Datum: 17. 2. 2026
Spisová značka: MMUL/PO/VZ/433427/2025/HylF
Číslo jednací: MMUL/PO/VZ/68644/2026/HylF
JID: MMULSS5BK3OLCM
Počet listů/příloh: 6/0
Vyřizuje/tel.: Bc. Filip Hýl/+420 47527 1510
E-mail: filip.hyl@mag-ul.cz

Vysvětlení zadávací dokumentace č. 5 k nadlimitní veřejné zakázce s názvem „Snížení energetické náročnosti ZŠ Mírová“

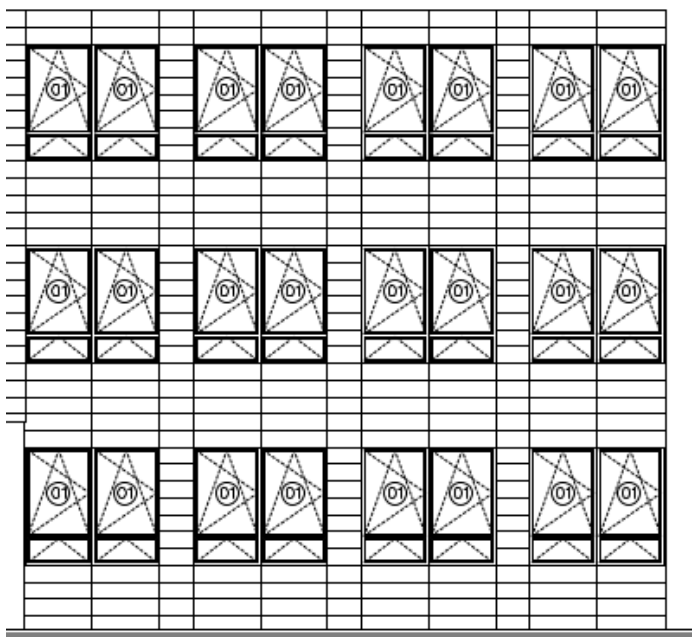
2. V předložené PD je požadováno osazení oken s označením O1 vždy dvě vedle sebe na sraz a to v celém rozsahu původního opláštění z boletických panelů – viz dílčí detail z PD.

Toto osazení nelze takto provést, neboť okolo každého okna probíhá rám z původně osazeného boletického panelu. Mezi okny bude vždy mezera tvořena dvěma ocelovými profily každý šířky 40 mm a mezerou mezi těmito profily šířky cca 50mm.

Žádáme zadavatele, aby odstranil tuto vadu předložené projektové dokumentace a zároveň předložit skutečně proveditelné řešení osazení oken a provedení zateplení mezery mezi okny.

Pro představu zadavatele o problému přikládáme snímek styku dvou rámu boletických panelů z obdobné stavby na xxxxxxxxxxxxxxxx (+ foto).
